スズキ株式会社製電動車いす（ハンドル型）に係る  
重大製品事故の公表及び無償修理について（注意喚起）

## スズキ製電動車いすの無償修理について

2008年4月10日  
スズキ株式会社

### 1. 不具合の内容

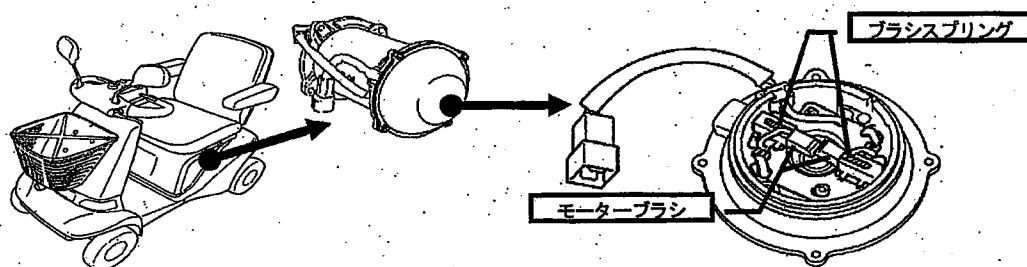
スズキセニアカーは電気モーターの駆動により走行するもので、その動力はモーターブラシとモーター回転軸の電極が適正に接触することで発生する回転力より得ています。

当該セニアカーは、平成14年（2002年）より生産を開始するにあたり、消費電力の低減を目的にモーターブラシの接触圧力を下げる設計をしましたが、当該圧力が適切でなく、ブラシの機械摩耗が進む過程でブラシの接触圧力が低下し接触不良が発生することが判明致しました。

この接触不良によりモーターブラシと電極間でアーク（火花）が発生し電気摩耗が進行することで、早期にモーターブラシが限界磨耗に至り導通不良となり、故障を知らせるブザー音になると共に安全装置により車両が停止します。

対象車両は、モーターブラシの接触圧力が低くブラシ摩耗に対する耐久性が低いことから、モーターブラシのスプリングの張力を上げたものに変更すると共に、耐久性能を上げたモーターに交換します。

改善前	改善後
ブラシスプリングの接触圧力 29.4 kPa (300 gf/cm <sup>2</sup> )	ブラシスプリングの接触圧力 49 kPa (500 gf/cm <sup>2</sup> )
